# Rzeppa drive shaft

TR 1301/76  
Übersetzung von NT 216 D  
D/Gruppe 3

#### GELENKWELLEN mit RZEPPA-Gelenk, an der Radseite.

# G ELENKWELLE MIT RZEPPA -GELENK, RADSEITE

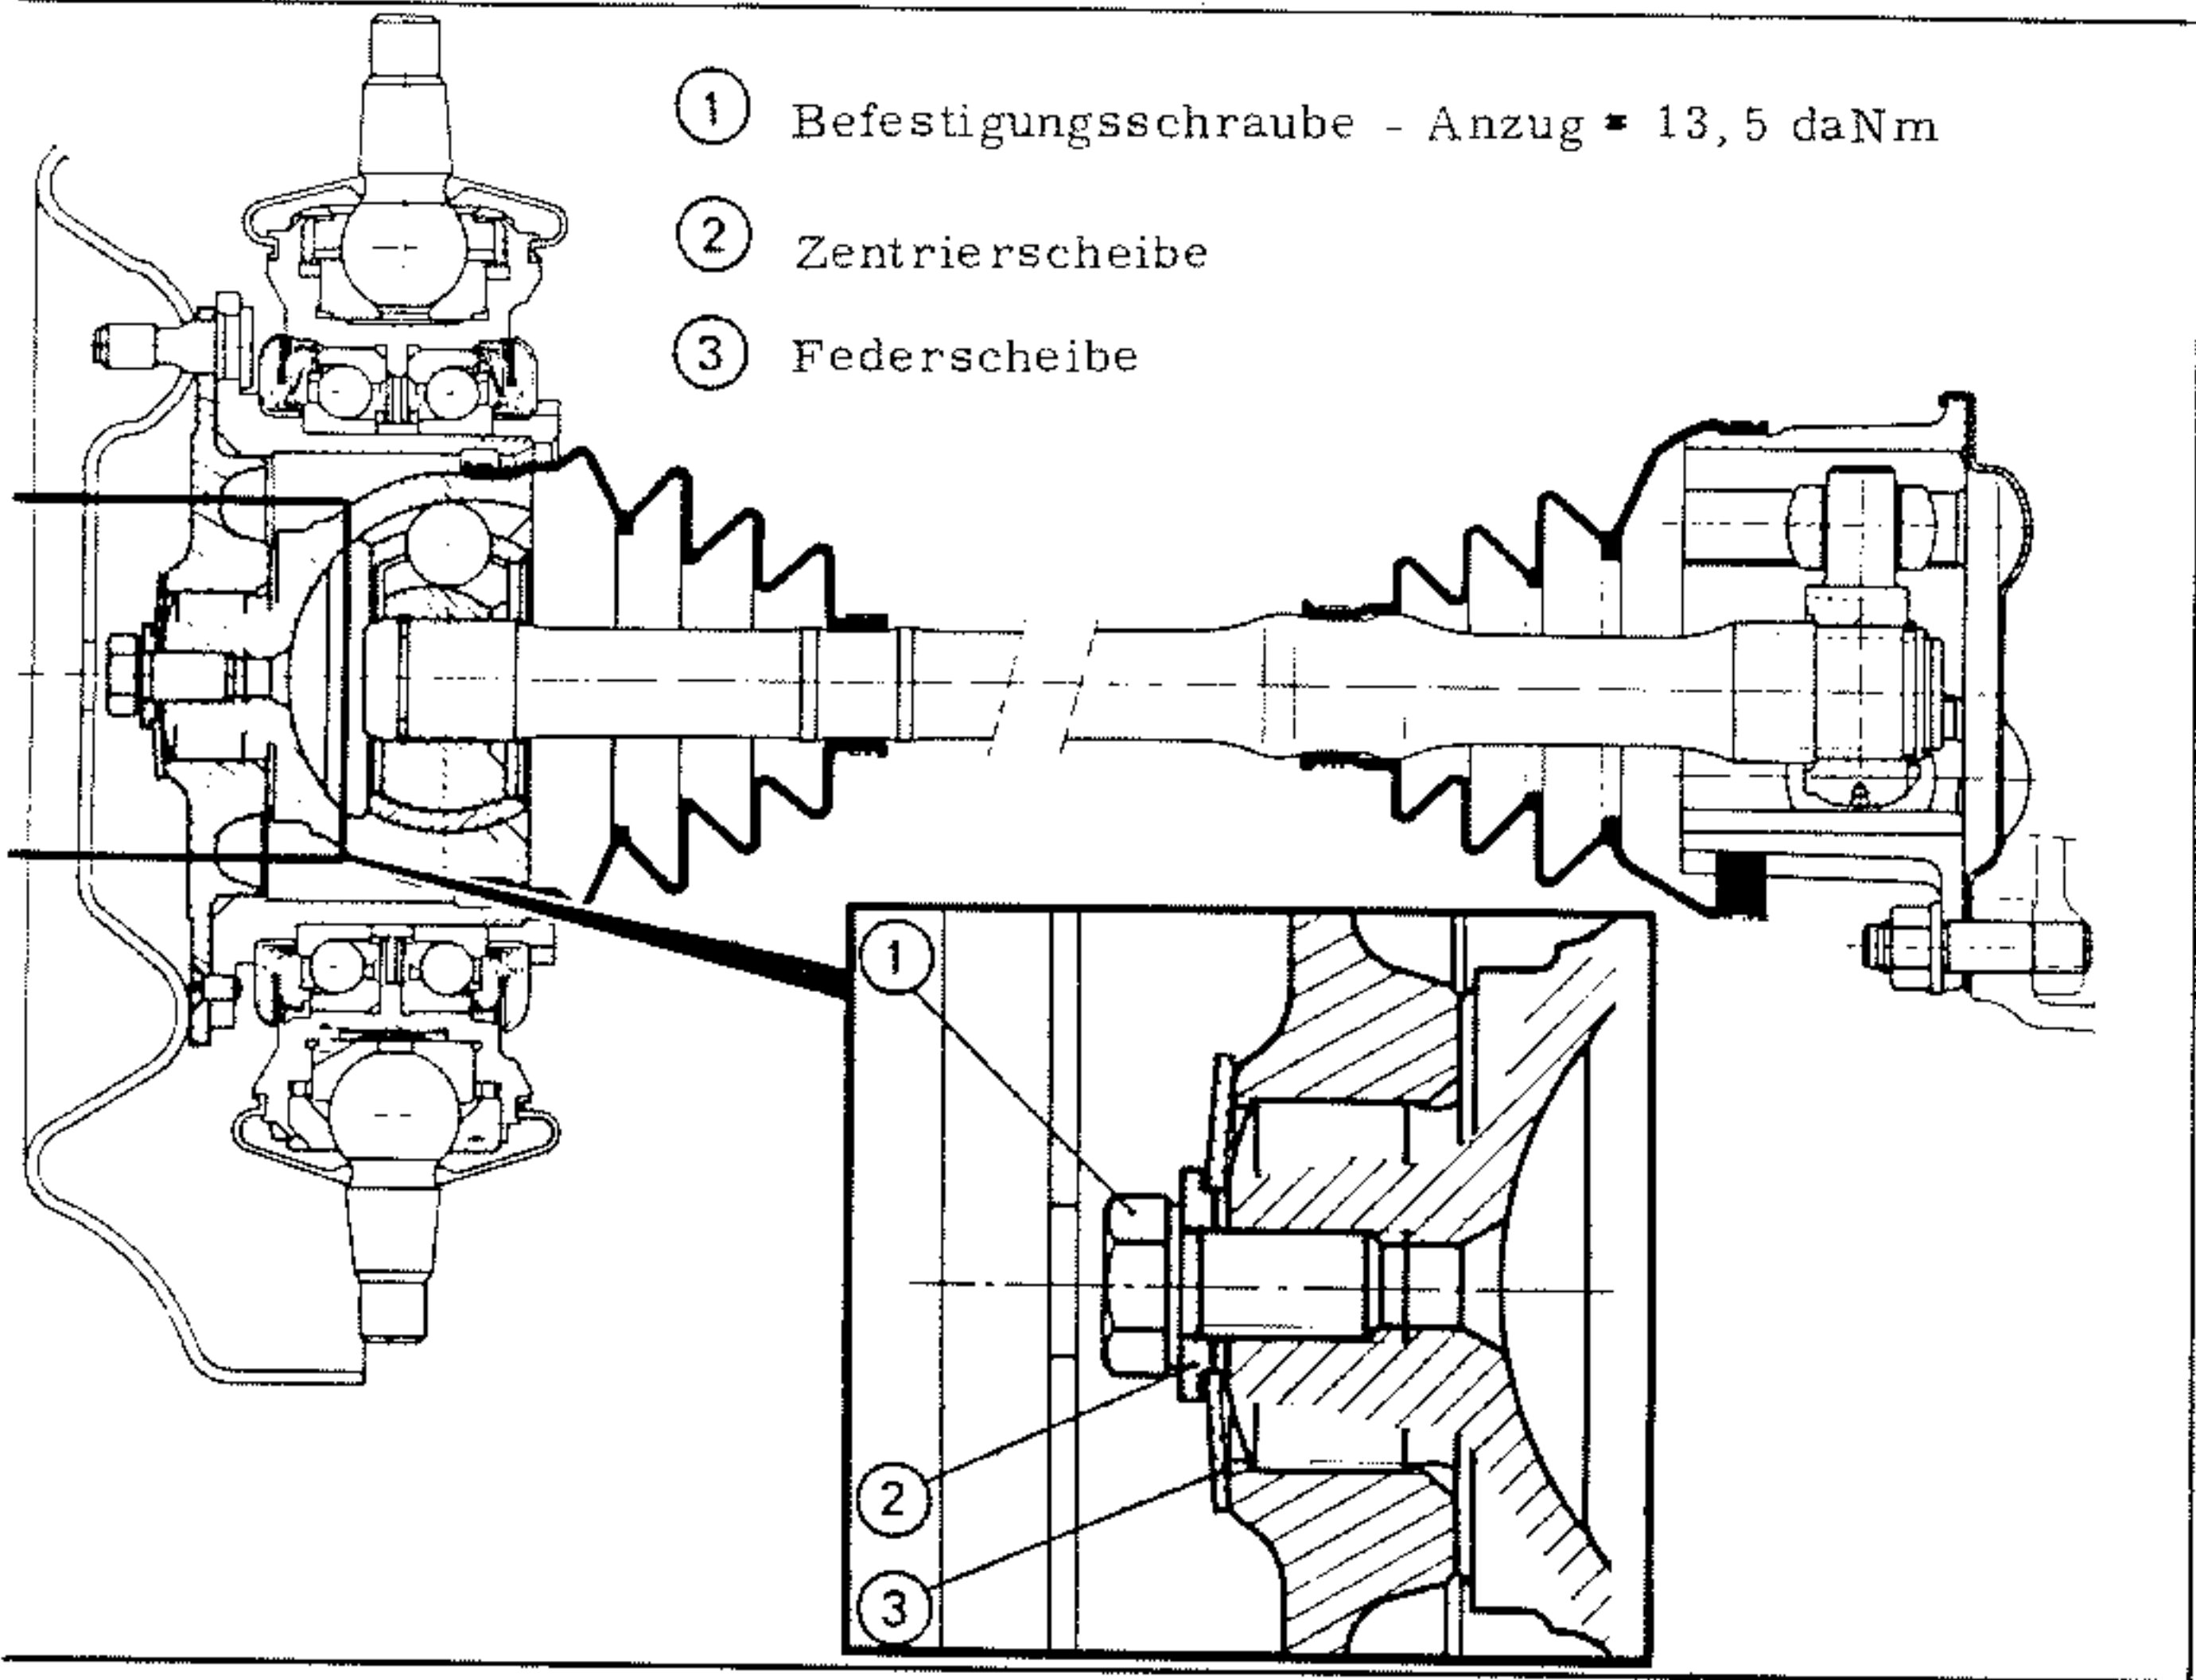
Sobald der Lagerbestand an alten Kreuzgelenken erschöpft ist, wird das ET-Lager Gelenkwellen mit RZEPPA-Gelenk an der Radseite (mit Kugeln  $\varnothing$  20 mm) und einer Triachse (mit Lagerzapfen  $\varnothing$  \* 18 mm) an der Getriebeseite, liefern.

In ein Fahrzeug darf eine neue Gelenkwelle mit RZEPPA-Gelenk mit einer alten Kreuzgelenkwelle eingebaut werden.

Nach dem Einbau einer Gelenkwelle mit RZEPPA Gelenk, ist eine Einfahrzeit von ca. 1 000 km einzuhalten, während der das Fahrzeug nicht schneller als 130 km/h fahren darf.

LINKE SEITE

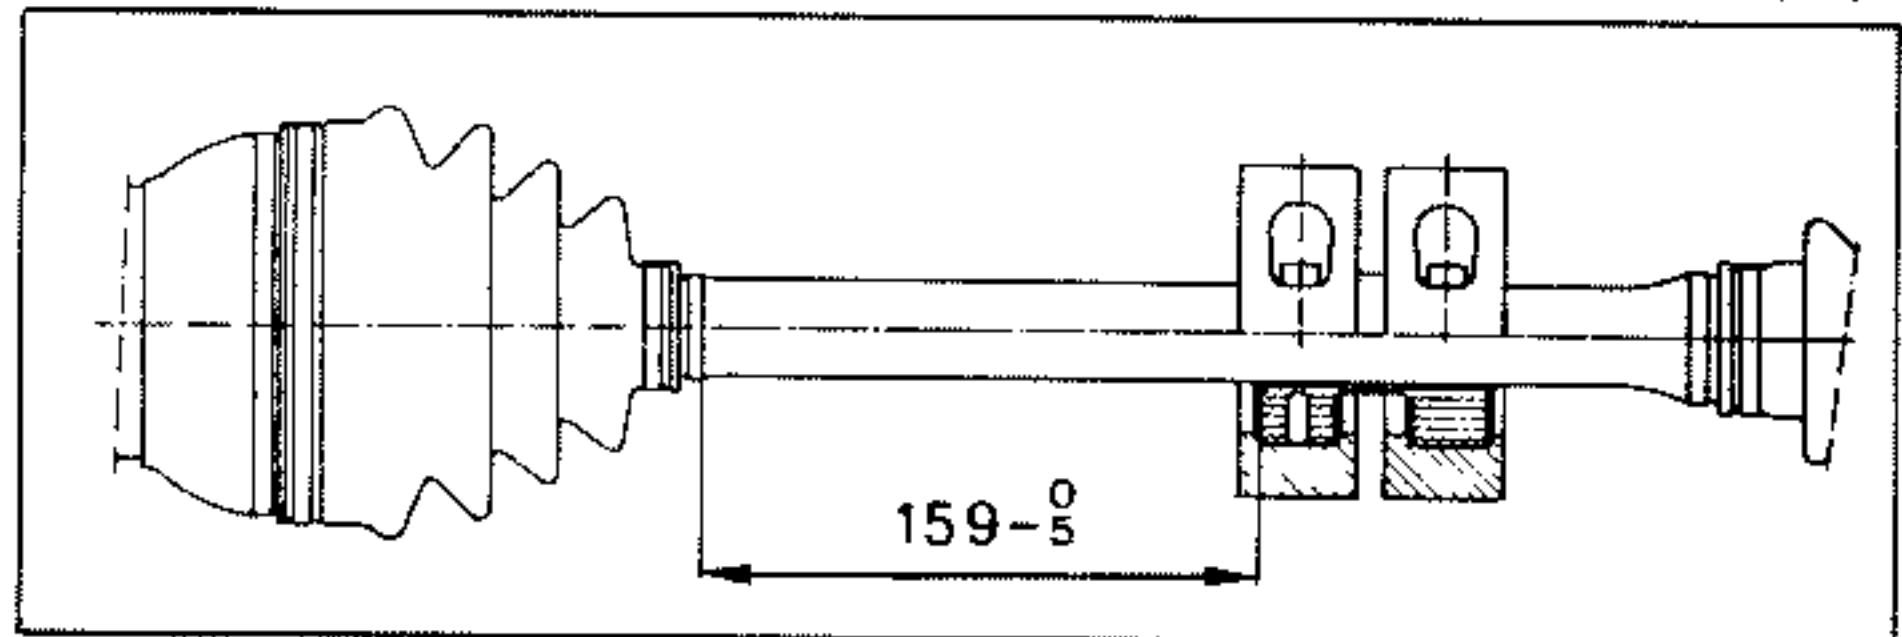
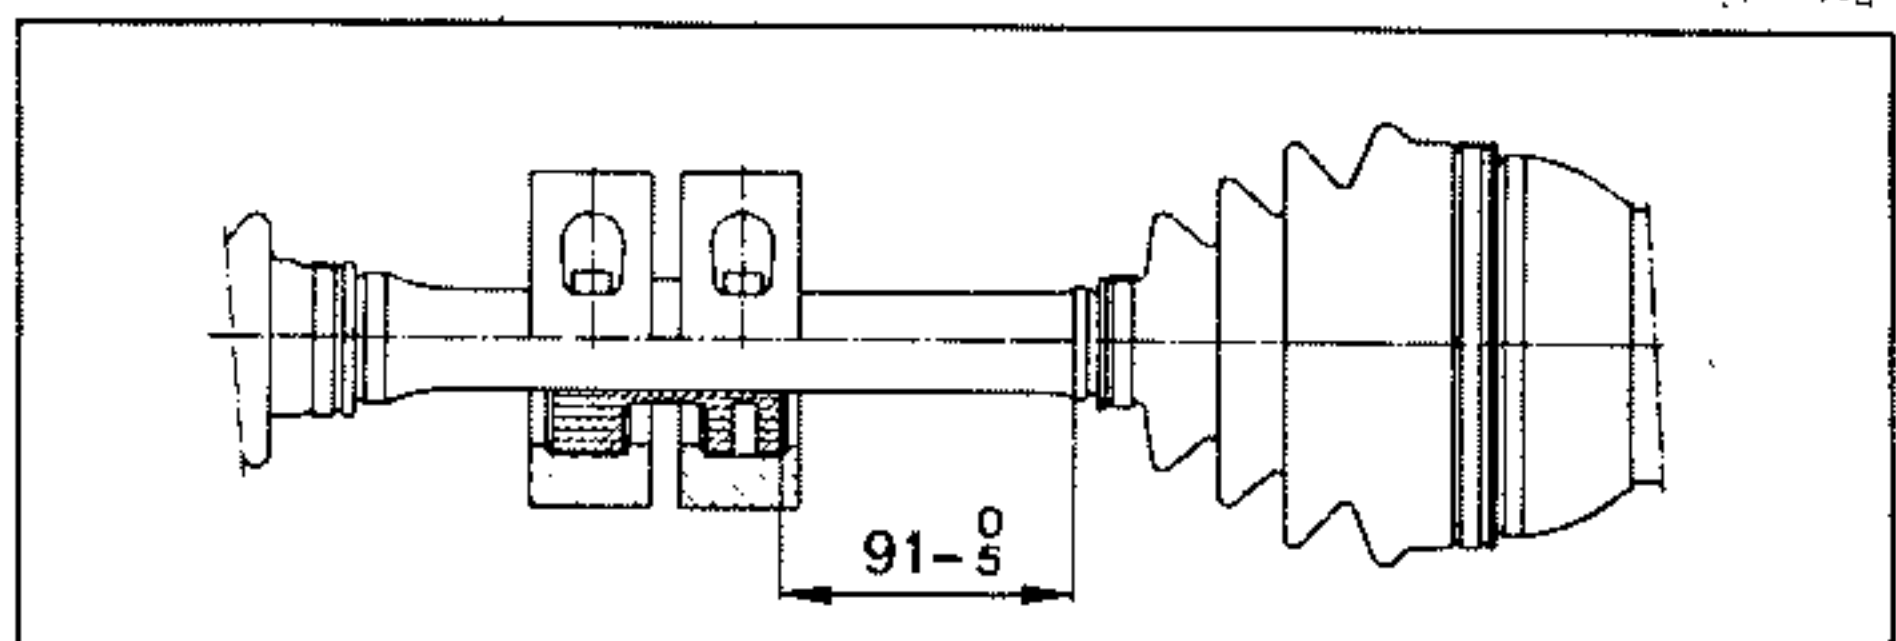
**EMERKUNG:** Bei den Fahrzeugen DX, DJ, DXF und DJF müssen die Schwingungsdämpfer der alten Gelenke an den neuen wieder angebaut werden und gem. folgenden Schemata eingestellt werden.
